Lfd. Nr.	Bürger	Stellungnahmen (im Originaltext)	Behandlung der Stellungnahme im weiteren Verfahren (nach frühzeitiger Unterrichtung)
1	Bürger:in 1 Schreiben vom 08.03.2025	Gemeinsame Stellungnahme der Anwohner Punkt 1: Eingliederung des geplanten Bauvorhabens in die Umgebungsbebauung 1.a Umfang und Höhe der geplanten Bebauung Sowohl Umfang als auch Höhe der geplanten Baukörper gliedern sich nicht in die vorhandene Umgebungsbebauung der Friedrichstraße ein. Die Höhe der geplanten Bauobjekte beträgt 13,72m. Vergleichbare Bebauungshöhen in direkter Umgebung, beispielsweise Friedrichstraße 11a - 15, reichen von 6,50 – 10,50m Höhe. Auch das zuletzt gebaute Objekt (Hausnummer 15a, [REDACTED]) musste sich an die höchste Bebauung der Umgebung von 10,50m (Friedrichstr.11 a) halten als Vorgabe der Gemeinde Pfintal. Das Wohnhaus an der Seite der Friedrichstraße (Nr.13), hat eine Höhe von 6m. Die Höhe des geplanten gegenüberliegenden Hauses beträgt 13,72m. Diese Höhendifferenz ist inakzeptabel und entspricht nicht der Umgebungsbebauung. Zudem sind alle Gebäude in direkter Umgebungsbebauung auf ihren Grundstücken in der Friedrichstraße zurückgesetzt. Dies sollte bei dem geplanten Bauvorhaben b

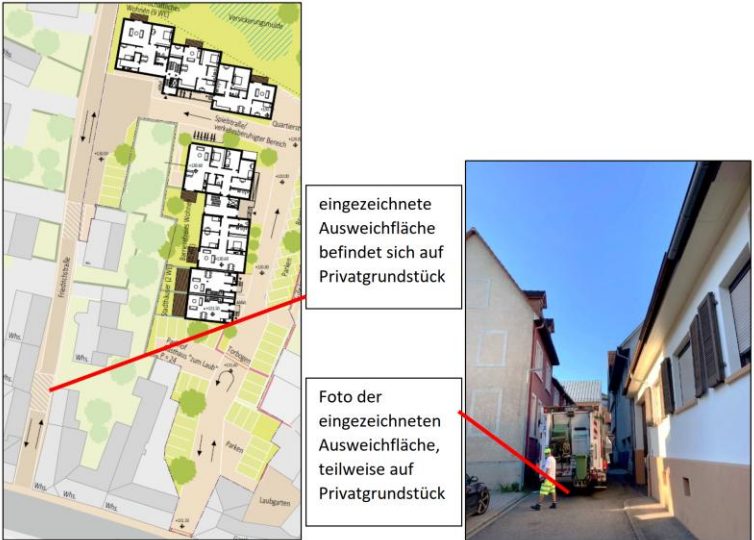
Links 8 WE geplant (Entwurf 2024) Rechts 6 WE geplant (Entwurf 2025) bei gleichem Baukörper Die Änderungen der Planung von 2024 auf 2025 ändern zudem etwas an der Optik bzw. Massivität der Bebauung. Zur Veranschaulichung nochmals: Wohnhaus Nr.13 mit 6,50m Höhe gegenüber (in blau).	Im markierten Bereich sind insgesamt ca. 9-11 Wohneinheiten mit flexiblen Wohnungsgrößen geplant. Der Wohnungsmix reicht hier von Ein- bis Fünf-Zimmerwohnungen (vgl. vorangegangene Stellungnahme).
